Avis

**de la Ministre de l'Environnement, du Climat et du Développement durable
sur le rapport sur les incidences environnementales relatif à la refonte du Plan d'aménagement
général (PAG) de la commune de Strassen**

**Avis ministériel concernant le projet d'aménagement général
de la commune de Strassen**

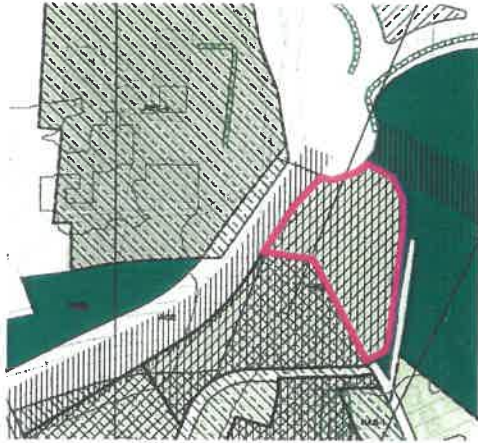
- la zone 10 (rue des Carrières), dont une grande partie constitue une modification de la délimitation de la zone verte, en raison de la présence potentielle d'espèces protégées et d'habitats potentiellement essentiels et en l'absence d'études de terrain ;

- la zone 15 (Schleidberg) alors qu'elle constitue une excroissance significative dans le paysage ouvert à réaménager par rapport à la bordure cohérente prévue dans le projet de PAG pour la partie nord du tissu urbain existant et encore à développer ;

- la zone au nord de la zone 11 (Potent/Bolleschmuer – partie 4) constituant une excroissance supplémentaire réduisant considérablement la création d'un maillage écologique de qualité avec la zone de verdure au nord ;

- la zone BEP-ep envahie de biotopes protégés allant du croisement rue des carrefours/rue des muguetts vers l'autoroute pour longer celle-ci et former une lisière au nord des zones destinées à être urbanisées ;

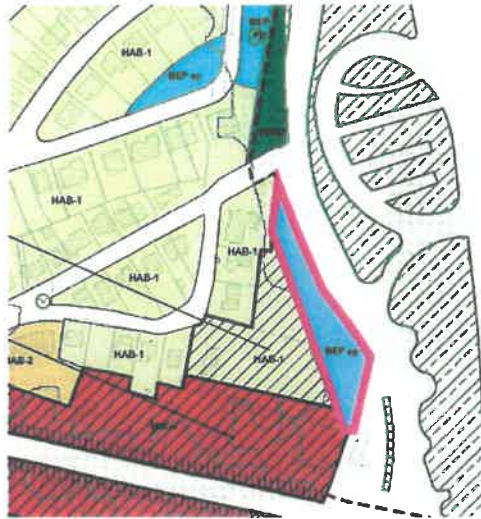
- la zone BEP-ep à l'Est du Val des Roses dotée de structures écologiques (tampon avec l'autoroute) dans la ligne de la zone de verdure désignée au nord et formant un maillage relativement cohérent ;
